KIWK/ZP/MJ/5009/10/2019

Dotyczy: postępowania prowadzonego w trybie przetargu nieograniczonego na: " Budowa kanalizacji deszczowej w rejonie ulicy Gospodarczej oraz Górniczego Dorobku w Katowicach " nr sprawy: KIWK/PN/07/I/2019/MRÓWCZA GÓRKA KD.

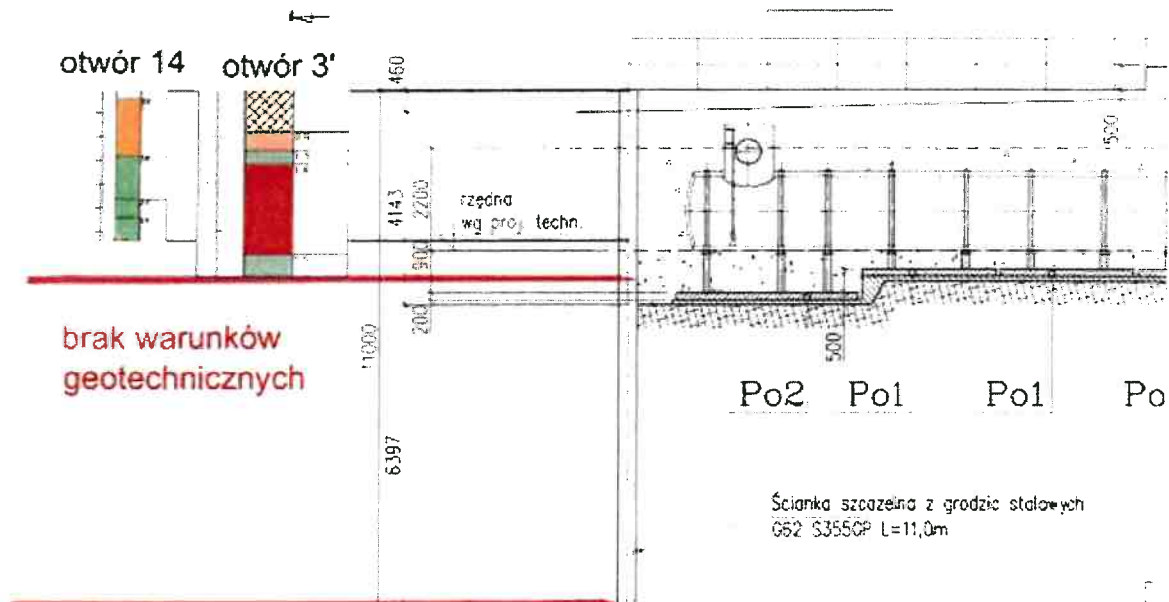
2. W nawiązaniu do zamieszczonych odpowiedzi nr 17 i 18 (pismo Zamawiającego KIWK/ZP/MJ/5572/10/2019 z dnia 10.10.2019 r.) Wykonawca zwraca się o ich doprecyzowanie. Zamawiający podał, iż warunki gruntowe należy przyjąć zgodnie z otworem 14 (głębokość wiercenia 3,2 m poniżej poziomu terenu) oraz otworu 3' (głębokość wiercenia 4 m poniżej poziomu terenu). Zgodnie z PW „najniższy” element konstrukcyjny – płyty dociażające zbiornik będą posadowione 5,5 m poniżej poziomu terenu, natomiast ściana szczelna 11 m poniżej terenu. Co pokazuje poniższy schemat:

Wykonawca zwraca się do Zamawiającego o podanie brakujących warunków geotechnicznych (od poziomu -4m do -11 m). Komplet parametrów gruntu jest niezbędny do prawidłowego przygotowania oferty przez wykonawcę.

Zamawiający informuje, że na głębokościach około 3,0m do 7,0m występuje skała miękka (SM) litologicznie wykształcona jako iłowiec, natomiast na głębokości powyżej 7,0m występuje iłowiec o zwiększonej wytrzymałości traktowany jako skała twarda (ST). Poniżej utworów powierzchniowych (gliny, piaski, węgiel itp.) znajduje się podłoże karbońskie. W załączeniu otwór geotechniczny zlokalizowany w pobliżu zbiornika retencyjnego o głębokości 9,5m wraz z jego lokalizacją.

Wobec powyższego, Zamawiający informuje, że w uzupełnieniu zamieścił na swojej stronie internetowej plik zawierający kartę punktu oraz mapę z lokalizacją otworu geotechnicznego, oznaczony odpowiednio jako:
